SERVICE INFO – INA 0130

Новый натяжной ролик 531 0859 10

Полное предложение для двигателей D5204 и D5244

Рисунок 2: 531 0515 10 – натяжной ролик прежней конструкции.

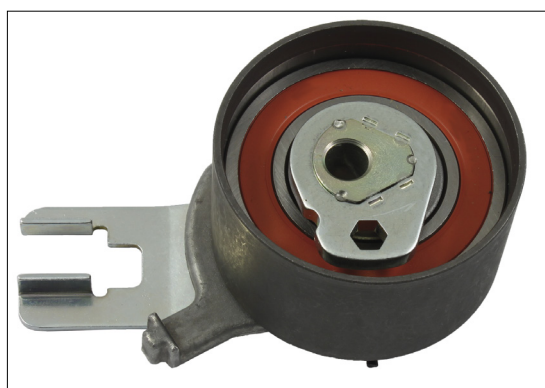
В указанных автомобилях, натяжной ролик 531 0515 10 (рис. 2) может использоваться в некоторых вариантах двигателей.

Как следует из внешнего вида, оба натяжных ролика различаются лишь в конструкции указателя правильной установки.

Поэтому компания Schaeffler Automotive Aftermarket разработала натяжной ролик 531 0859 10 (рис. 1). Этот компонент позволяет применять его на всех вариантах двигателей D5204 и D5244, всех годов выпуска.

Комплект натяжных роликов KIT 530 0504 10 с натяжным роликом 531 0515 10 заменен на комплект 530 0582 10 с новым натяжным роликом.
